## Entwurf zu einer Gebirgsbahn

Schinkelwettbewerb 1911 auf dem Gebiete des Eisenbahnbaues

Mitgeteilt vom Berichterstatter des Beurteilungsausschusses  
Regierungsbaumeister Conrad Lamp in Berlin

Abb. 89. Kennwort: „Edith“. Verfasser: Regierungsbauführer Dipl.-Ing. Paul Schnell

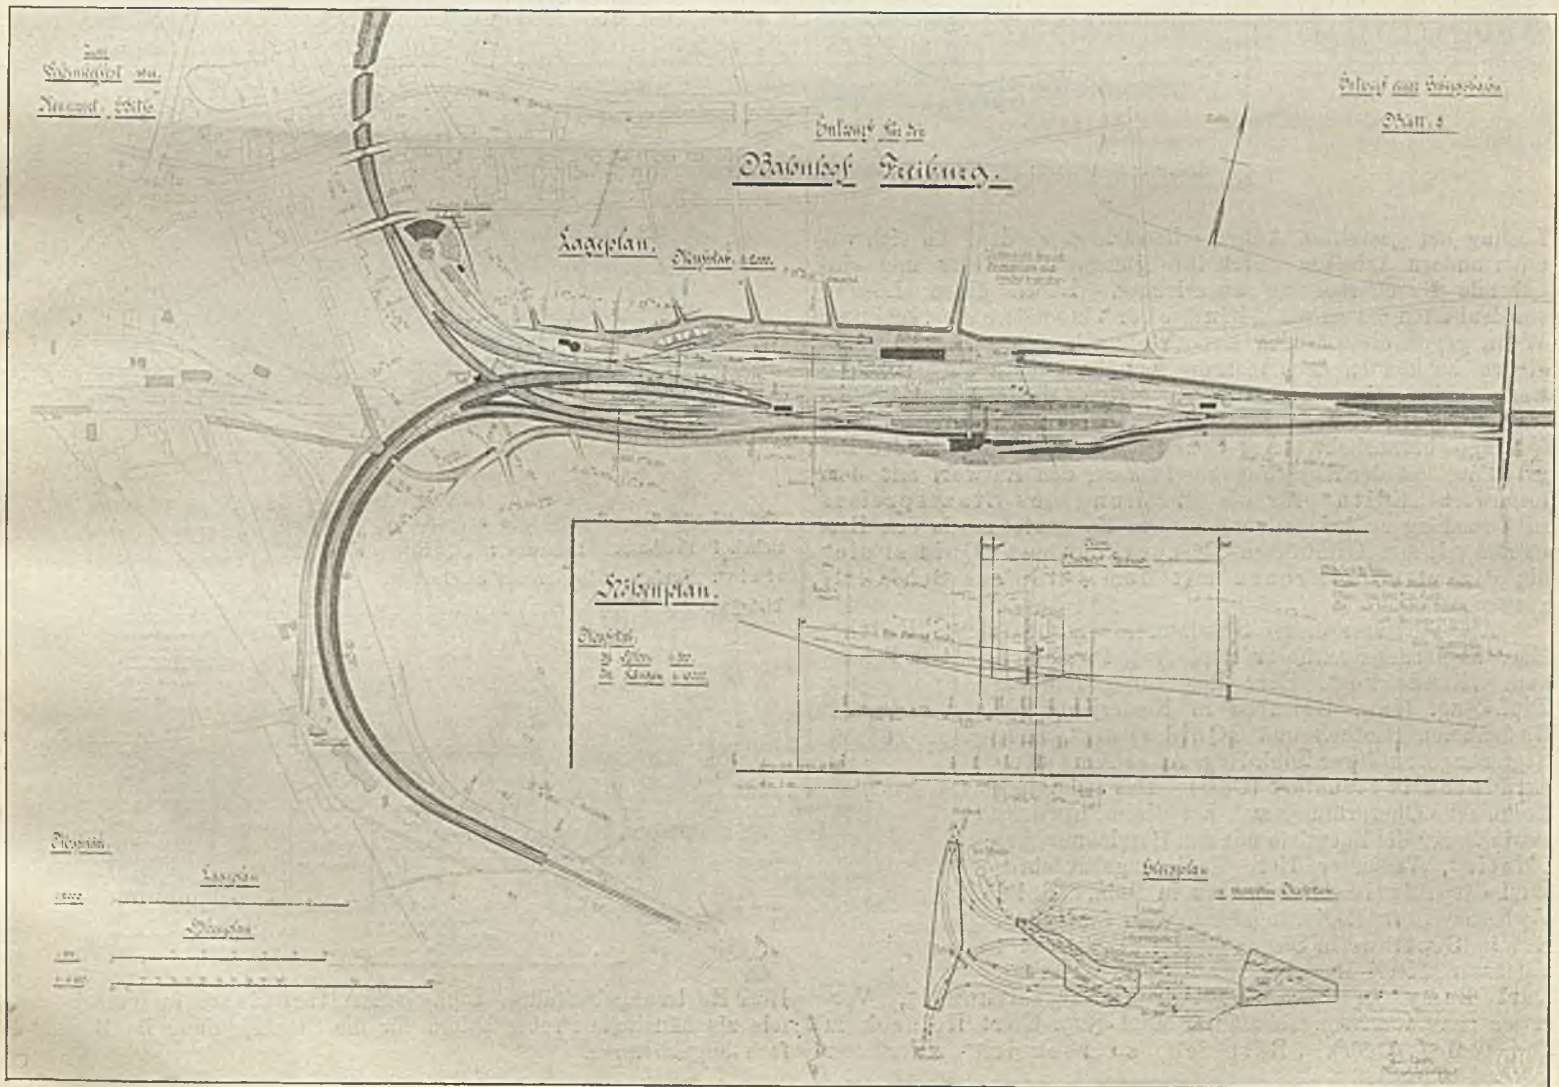
über dem Bedürfnis zu groß gewählt.

Der Bahnhof Freiburg (Abb. 89) ist in günstiger Lage zur Stadt geplant. Die Zweckmäßigkeit der klaren Gesamtanordnung ist zutreffend begründet worden. Etwas verbesserungsfähig erscheint die Zufahrt zu den Freiladeanlagen. Der Lokomotivschuppen wäre vorteilhafter etwas weiter ab von der Stadt geplant worden. Die Länge der Personenbahnsteige ist gegen-

Abb. 90. Kennwort: „Edith“. Verfasser: Regierungsbauführer Dipl.-Ing. Paul Schnell

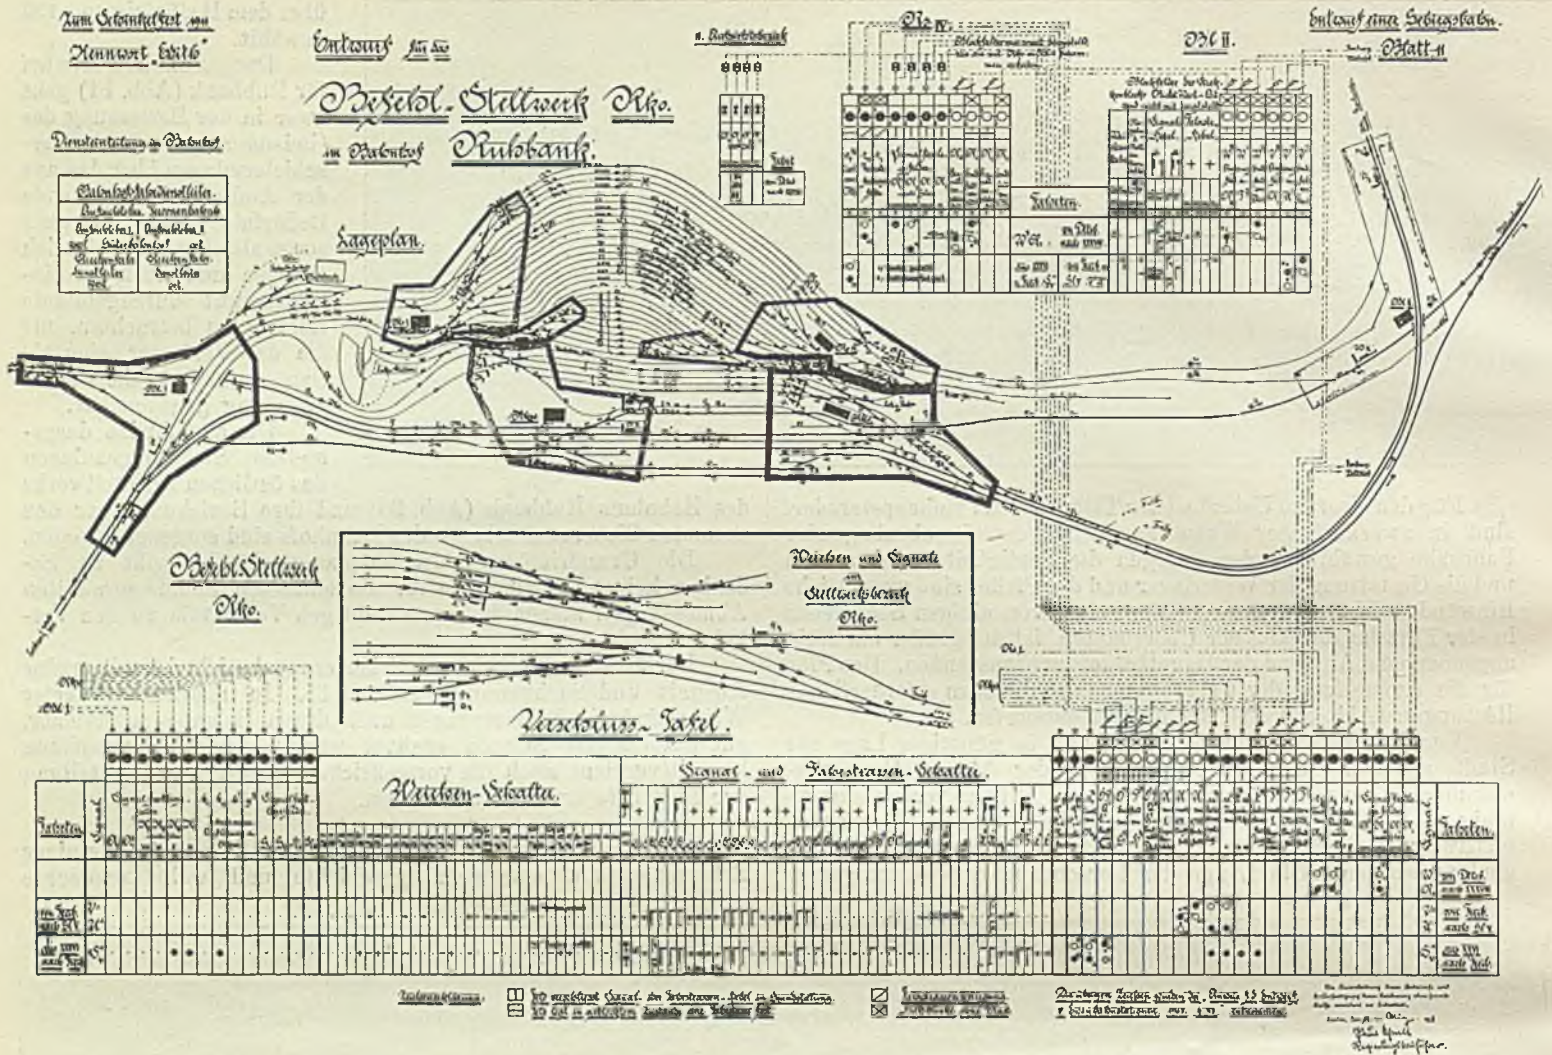
Die ausführlich dargestellten Sicherungsanlagen des östlichen Endstellwerks

des Bahnhofs Ruhbank (Abb. 90) und ihre Beziehungen zu den gesamten Sicherungsanlagen des Bahnhofs sind sorgsam erwogen.

Abb. 91—93. Empfangsgebäude auf dem Bahnhof Freiburg. Kennwort: „Quid si sic“. Verfasser: Regierungsbauführer Dipl.-Ing. Axel Amandus Lundbeck

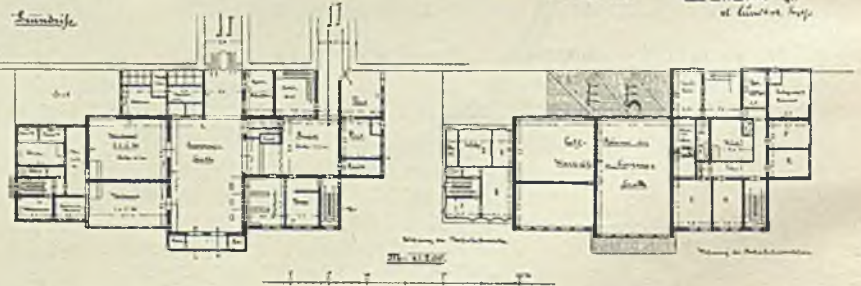
Der Entwurf für das Empfangsgebäude (Abb. 91—93) ist dem zu erwartenden Verkehr zweckmäßig angepaßt.
